Crna Gora
Ministarstvo prostornog planiranja,
urbanizma i državne imovine

PITANJA I ODGOVORI

**MEĐUNARODNI KONKURS ZA IDEJNO ARHITEKTONSKO RJEŠENJE
OBJEKTA DRUGE GIMNAZIJE U PODGORICI**

Slika 1.

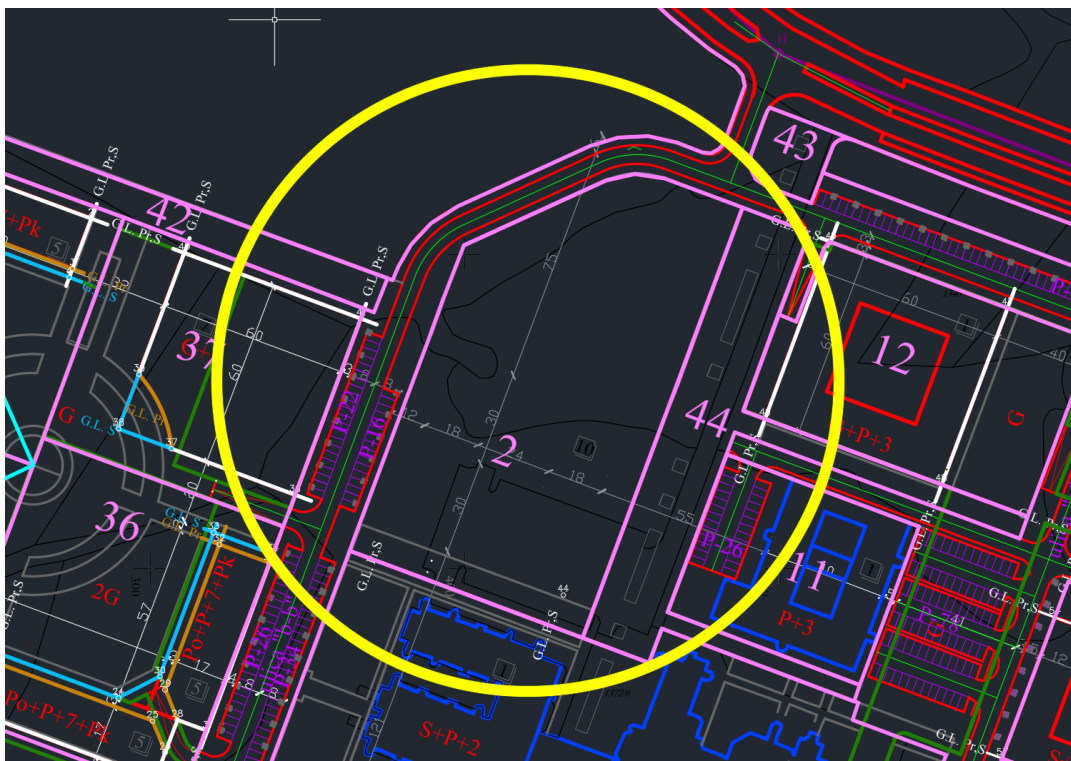
Plan regulacije i nivelacije sadrži određene slojeve (layere) koji, kao što je na primjer layer „zarusavanje“, roze linijama dijele lokaciju na dvije zone: južni dio koji čini kvadrat sa upisanim atrijumom i sjeverni trougao.

Šta predstavljaju roze linije? Da li je moguće dobiti ucrtane građevinske linije prizemlja i spratova? Da li je atrijumski objekat obavezan u okviru ove regulacije?

U okviru dwg fajla Plan regulacije i nivelacije layer „zarusavanje“ treba da bude ugašen (freeze) i sadržaj u tom layeru ne treba uzimati u razmatranje. Napomena: Svi layeri koji su ugašeni (freeze) u izvornom .dwg fajlu ne treba uzimati u razmatranje (slika 1.).

Planskim dokumentom nije definisana građevinska linija već se ostavlja sloboda projektantu da poziciju objekta definiše u odnosu na urbanističke parametre koji su zadati, kao i u odnosu na postojeće susjedne objekte.
